RGK.MB. 271.2.2018

Dotyczy : przetargu nieograniczonego na zadanie pn. „ rewitalizacja obszaru ulic: Lublinieckiej, Stawowej, i Dobrodzieńskiej poprzez zagospodarowanie terenu w celu nadania funkcji rekreacyjnej i gospodarczej na działkach Nr 352/15 i 269/2 – Etap 1 .

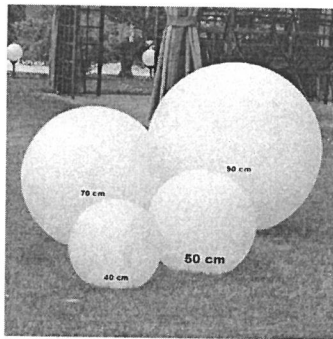
Prosimy o podanie producenta lamp kule śr.90,70 i 50 cm - 2 zestawy.

Producent np. Nowodvorski Lighting

Kula lampa ogrodowa 50 cm - 7W LED, Made in Italy
